**PARECER 033/2025 – CEIV**  
**COMISSÃO PERMANENTE DE ANÁLISE DE ESTUDO DE IMPACTO DE VIZINHANÇA**  
**(CEIV)**

- ( ) Primeira Análise – Parecer nº 003/2025-CEIV – 19/02/2025  
( ) Segunda Análise – Parecer nº 020/2025-CEIV – 28/08/2025  
( X ) Terceira Análise – Parecer nº 033/2025-CEIV – 12/11/2025

**Processo Administrativo nº:** Protocolo nº 95.830/2024

**Projeto:** Marine Palace

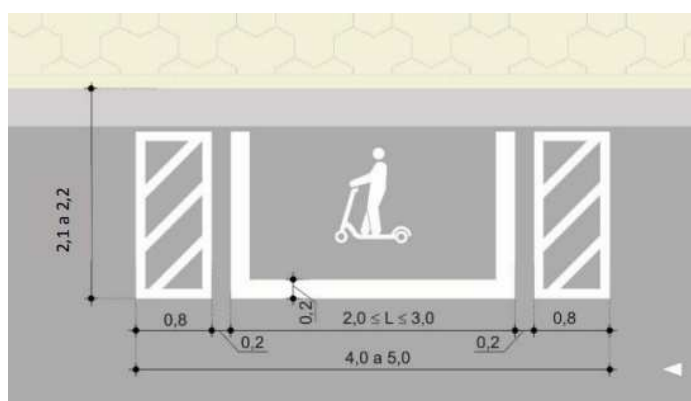
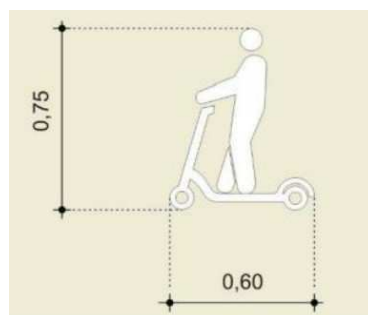
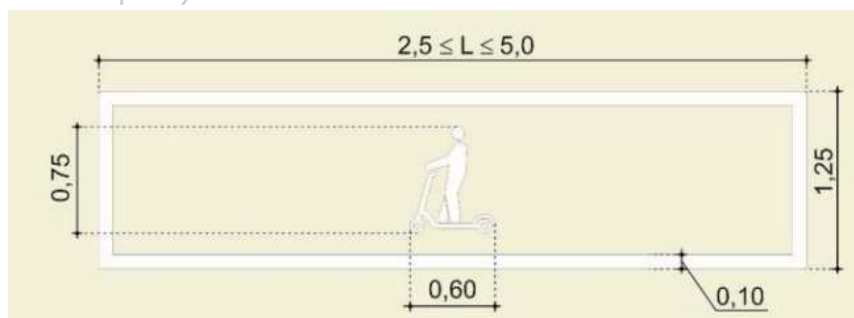
**37.4** Respeitar a distância mínima de 0,50 m entre a borda da sinalização tátil de alerta e o final da guia/início da sarjeta, nos locais onde existe o rebaixo do meio/fio para as travessias de pedestres. OBS: necessário demonstrar os rebaixos de meio/fio, garantindo a acessibilidade;

**3ª consideração CEIV:** Ok, atendido. Incluir/Manter na versão final do EIV;
